Předmětem posuzování vlivů na životní prostředí podle zákona č. 100/2001 Sb., v platném znění (dále jen „zákon EIA“) je záměr „Pokračování těžby v lomu Mrač“ Č.J. 161777/2025/KUSK, kód záměru STC2730.

Podatel tímto podle § 8 odst. 3 zákona EIA v zákonem stanovené lhůtě 30 dnů, počítané ode dne zveřejnění informace o dokumentaci na úřední desce krajského úřadu, tj. do 9. 1. 2026, podává ke zveřejněné dokumentaci následující vyjádření.

OBR.3 Vizualizace stavu – doprava Varianta I – stávající výjezd z areálu + rozložení dopravy

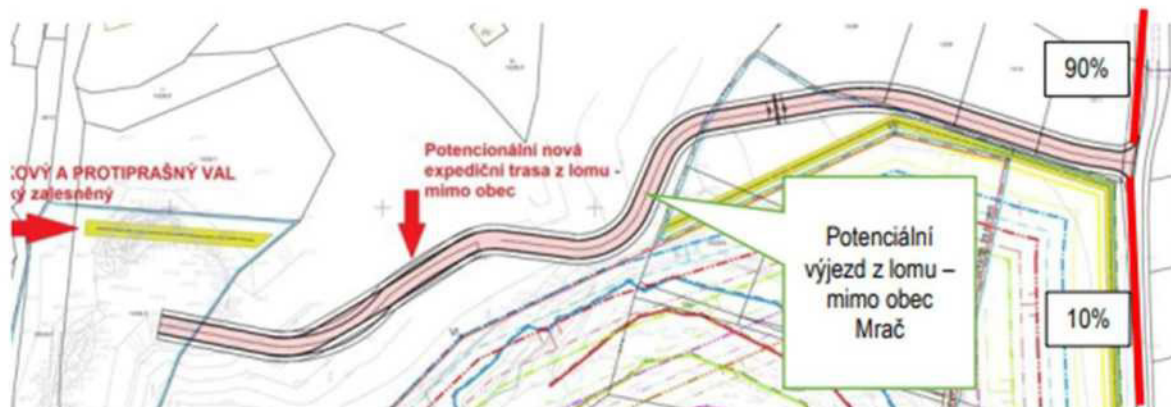
Oproti dokumentaci EIA předložené v roce 2024 došlo ke změnám v rozložení dopravy.

Požadujeme vysvětlení navýšení intenzity dopravy přes Mrač o 15%.

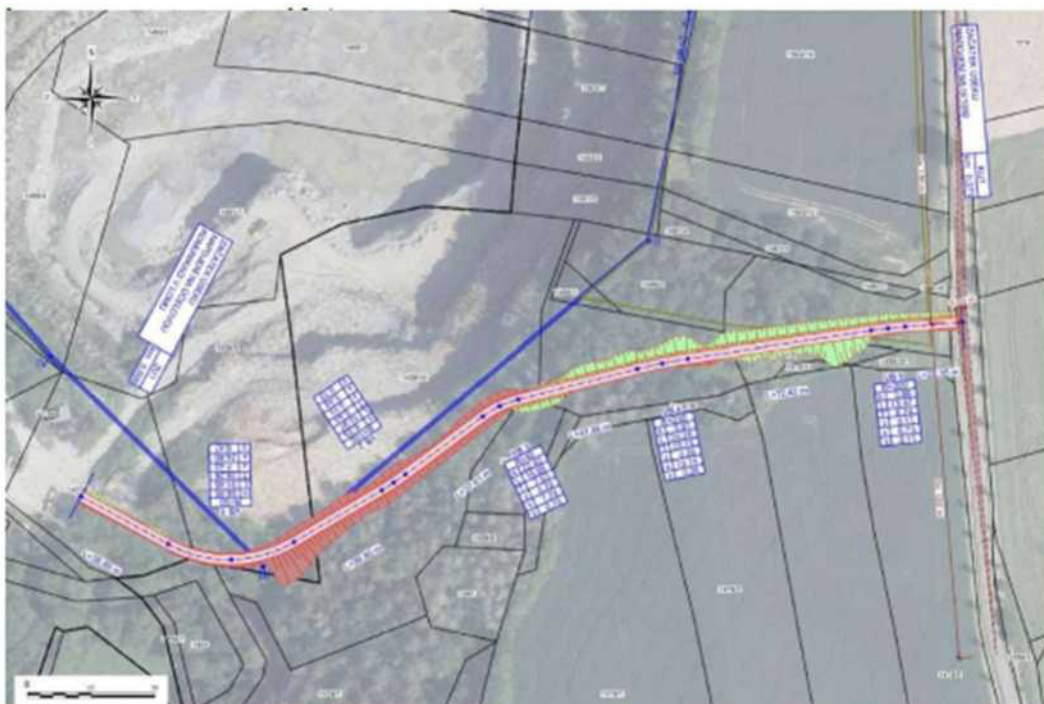
Na str. 3 vyhodnocení vlivů na veřejné zdraví je uvedeno následující:

Expedice kameniva probíhá po veřejných komunikacích. Po výjezdu z lomu směřuje expediční doprava po silnici III/1091 do obce Mrač (20 %) k silnici I/3 a přes Podmračí (80 %) k silnici III/1092 a dále po silnici III/1092 směr Čerčany (64 %) a směrem na Žiňánky (16 %).

Toto tvrzení neodpovídá žádným údajům uvedeným v hlukové a rozptylové studii.

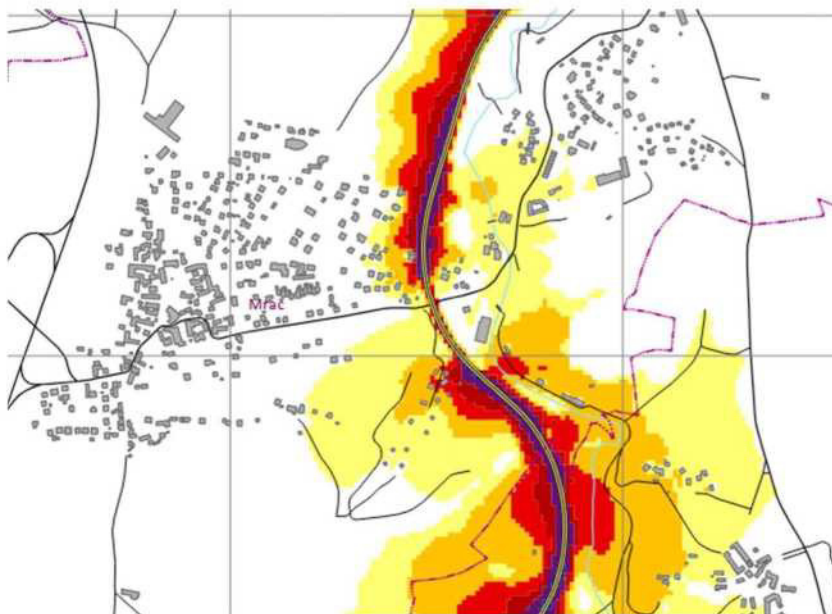
Jednoznačně kvantifikovat požadavek na zábor PUPFL a vyhodnotit jeho vlivy.

Vypořádání: Zábor PUPFL a jeho vyhodnocení je uveden v textu dokumentace v kapitole B.II. a v kapitole D.I.
